Detaljregulering for kollektivknutepunkt og innfartsparkering på Flatøy

Planomtale

PlanID: 1256 2016 0002

Utarbeidd av: Espen Motzfeldt Drange		Sign.:	
Kontrollert av: May-Liss Tofterå		Sign.:	
Prosjekteigar: Trine Ruud Gjerde / Infrastruktur Bergen		Prosjektleder: Espen Motzfeldt Drange / Infrastruktur Bergen	
Rev.	Dato	Revisjonen gjeld:	Sign.
1	19.06.2018	Tilbakemelding prøvelevering 01.06.2018	emd
2	12.08.2019	Diverse endringar etter at planen var på høyring i samband med 1 gong politisk handsaming i Meland kommune	Statens vegvesen v/Ståle Furnes
3	07.01.2021	Mindre reguleringsendring (forslag)	Alver kommune

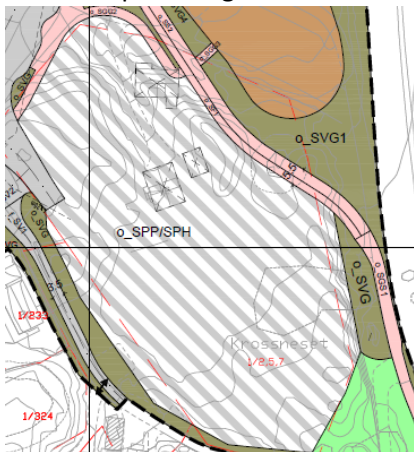
- 1) I fellesføresegner er det no lagt inn ny § 2.8.6 kor det står: «*Det er ikkje tillate med utvida bruk på avkøyring til eigedom gnr. 1 bnr. 68, 169, 297 og 298 før f_SV4, o_SV5, o_SF3 og tilhøyrande del av o_SS1 er opparbeidd*»
- 2) Etter innspel frå Fylkesmannen er sannsynsklassane i Risiko- og Sårbarheitsanalysen (ROS), kapittel 2.2, endra.

Utklipp viser planforslag til høyring.

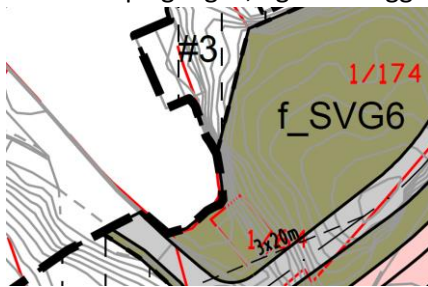
- 6) Etter innspel frå Hordaland fylkeskommune er område for innfartsparkering, som tidlegare var regulert til «*parkeringsplassar og parkeringshus/-anlegg*» (o_SPP/SPH), endra til *pendlar-/innfartsparkering* (o_SPI). I føresegnene og planomtalen er det no fjerna at det kan etablerast parkeringshus i dette området.

Utklipp viser planforslag til høyring.

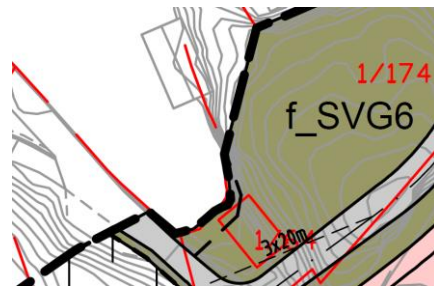
- 7) Etter innspel frå BKK Nett AS er no delar av området som tidlegare var regulert til «*annan veggrunn – grøntareal*» (o_SVG) endra til «*andre typar bygningar og anlegg*» (o_BAB). I føresegnene, §3.1, er det også lagt inn tekst som sikrar at køyretøy har tilkomst til nettstasjonen. I §4.7 er det lagt inn krav om generell byggegrense omkring nettstasjonar.

Utklipp viser planforslag til høyring.

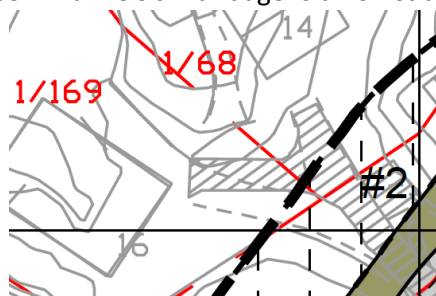
- 8) I fellesbrev frå grunneigarar vest i planområdet er det kommen innspel om at Notbua ved gnr. bnr. 1 bnr. 174. må sikrast gangtilkomst. Det er no teikna gangtilkomst fram mot notbua, samstundes som planområdet er snevra inn slik at sjølve bua fell utanfor planen. I

føresegnene er det lagt inn tekst om at tilkomst til denne notbua til en kvar tid skal vere open for ferdsel på gangsti, også i anleggsfasen.

Utklipp viser planforslag til høyring.

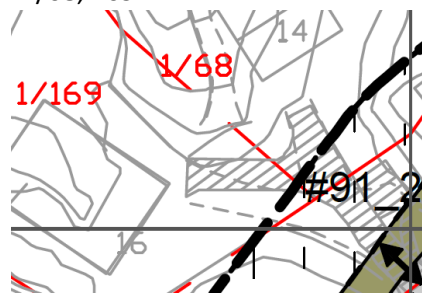
9) I nord er plankartet snevra litt inn på austsida. Dette er gjort fordi «reguleringsplanen for E39 Flatøy-Midtdelar» ivareteke reguleringsformålet langs E39.

Utklipp viser planforslag til høyring.

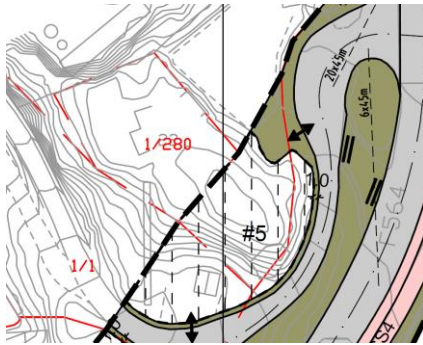
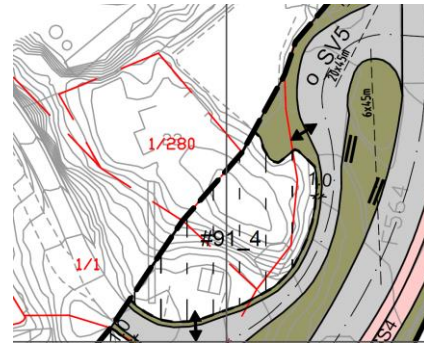
10) I føresegnene - veg f_SV4 - er gnr./bnr. 1/1, 2, 5, 7, 80, 280 og 291 fjerna, fordi det låg inne feil om at desse eigedomane har tilkomst via denne vegen. I plankartet er det her lagt inn pil som framleis sikrar dagens tilkomst til gnr./bnr. 1/68, 169.

Utklipp viser planforslag til høyring.

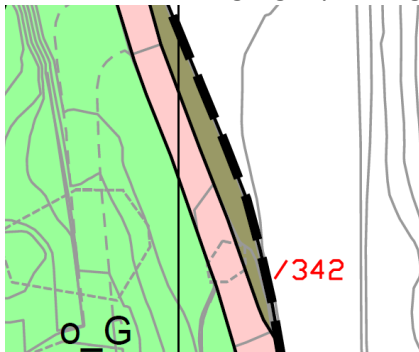
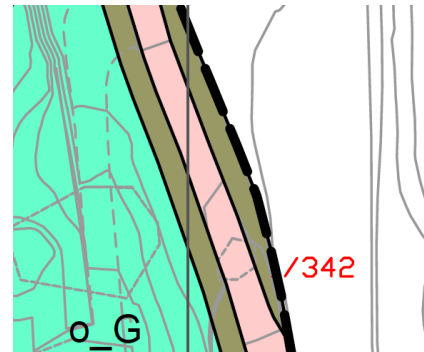
11) I nord er f_SV4 no erstatta av o_SV5. Dette er gjort fordi vegen som går frå fylkesvegen og ned til kaia er kommunal.

Utklipp viser planforslag til høyring.

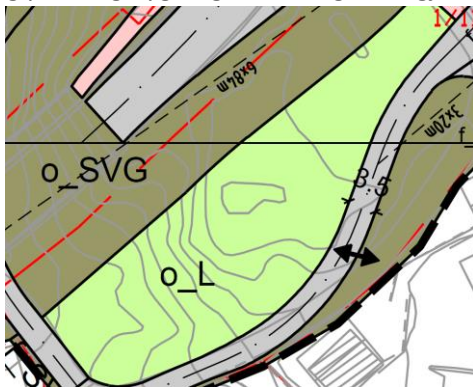
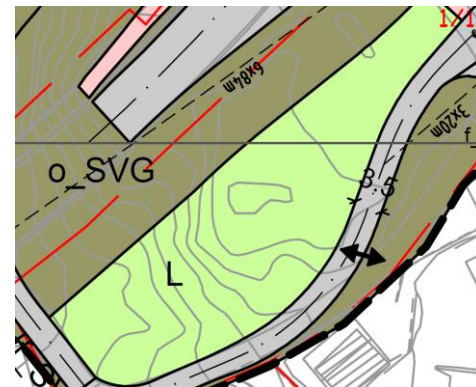
- 12) Sør i planområdet er det lagt inn o_SVG mellom o_SGS1 og o_G. Dette er gjort for å hindre at man går inn i området regulert til grunnstruktur, i forbindelse med bygging og drift/vedlikehold av gang-/sykkelveg.

Utklipp viser planforslag til høyring.

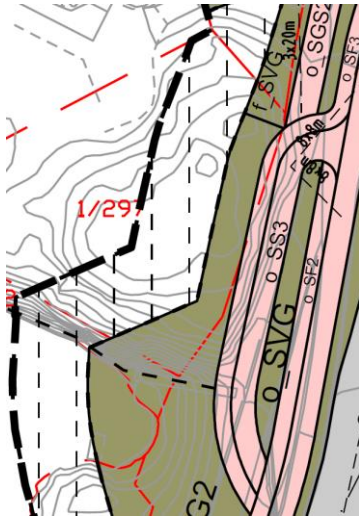
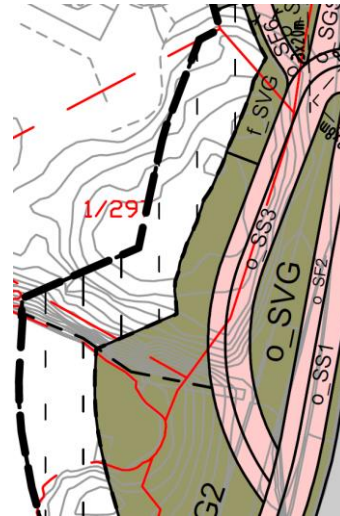
- 13) Sørvest i planområdet er o_L (LNRF) erstatta av L, fordi dette arealet ikkje er offentleg men privat. I føresegnene, §6.1, er det her også lagt inn tekst om at kommuneplanen føresegner og plan- og bygninglovens regler er gjeldande.

Utklipp viser planforslag til høyring.

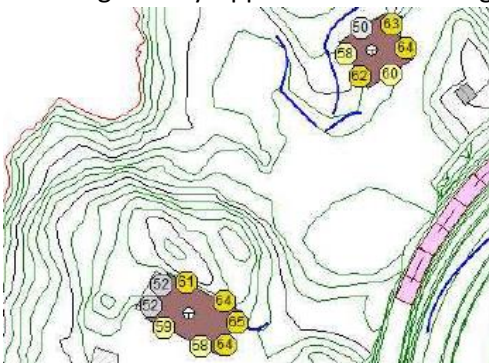
- 14) Fråviksgruppa hjå Statens vegvesen har gjeve tilbakemelding om at gang- sykkelvegen som er planlagt å gå i kulverten under fylkesvegen, mellom terminalen og vestsida av planområdet, har for knapp horisontalkurveradius. o_SS3 er derfor endra slik at den dreiar litt lengre ut mot sjøen og samtidig møter o_SF3 litt lengre mot nord. Dette har igjen ført til at o_SGS2 får

brattare stigning. For å få en alternativ gangtrase med mindre stigning så er det i tillegg etablert en ny gangtrase med mindre stigning, o_SF6.

Utklipp frå støyrapport til høyring.

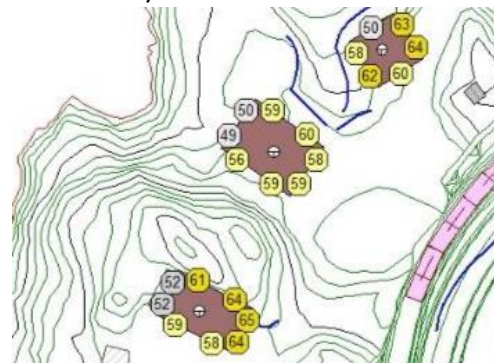
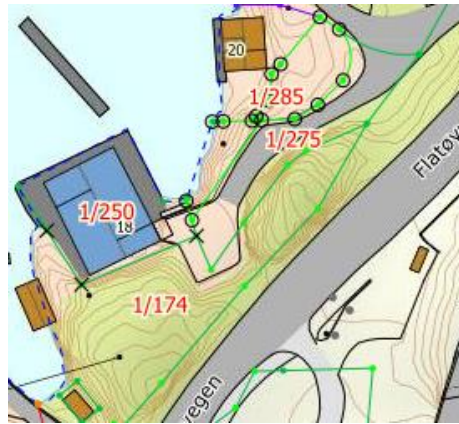
16) Det viste seg at våningshus på gnr. 1 bnr. 169 ikkje var tatt med i grunnlagskartet for berekningar i støyrapporten. Det er no lagt inn berekna støynivå for det aktuelle huset.

Utklipp viser vedtatt regplan i 2019

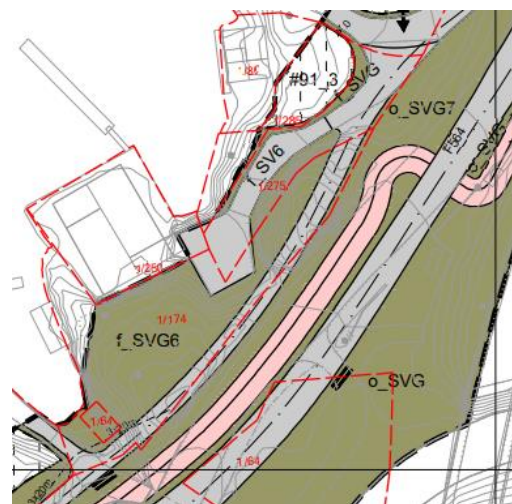
Etter detaljregulering for kollektivknutepunkt og innfartsparkering på Flatøy vart vedtatt kom det inn ein klage. Denne klagen omhandla særskilt gnr./bnr. 1/250, som er ei næringstomt.

Eigar av gnr./bnr. 1/250 la vekt på at vedteken plan, med gjennomgangstrafikk gjennom gnr./bnr. 1/250, ville ta beslag på parkeringsareal som var tilknytt næringa, samt vanskeleggjere lasting og lossing med større lastebilar.

I utklippa som er vist over er det tydeleg at vedtatt reguleringsplan vil ta parkeringsareal og vil kunne vanskeleggjere vidare drift av næringa på gnr./bnr. 1/250.

Det vart satt i gang ein prosess med å finne ei god løysing, der Vestland fylkeskommune gjorde utgreiningane. Det vart forsøkt å finne ei løysing som skulle behalde like mange parkeringsplassar som gnr./bnr. 1/250 allereie har, ikkje vanskeleggjere lasting og lossing, samt behalde kollane på f_SVG6 og o_SVG7. Dette viste seg å vere vanskeleg å gjennomføre. Eventuell forflytting av vegline mot o_SVG7 vil føre til at kollen vert for tynn, og den vil mest sannsynleg ikkje kunne verte ståande. Ein såg på moglegheita for å flytta parkeringsplassane, men ein vil då måtte ta av kollen på f_SVG6, samt problematikken rundt lasting og lossing ville ikkje vere løyst.

For å ta i vare næringsaktiviteten som er i området har ein difor valt å prioritere næringa høgare enn kollen på o_SVG7. Ein har i denne reguleringsendringa lagt om vegen, slik at det ikkje vert gjennomgangstrafikk for næringa på gnr./bnr. 1/250, samt at parkering, lasting og lossing vil foregå som før. Ein har derimot lagt vegen slik at større delar av kollen på o_SVG7 vil bli tapt.
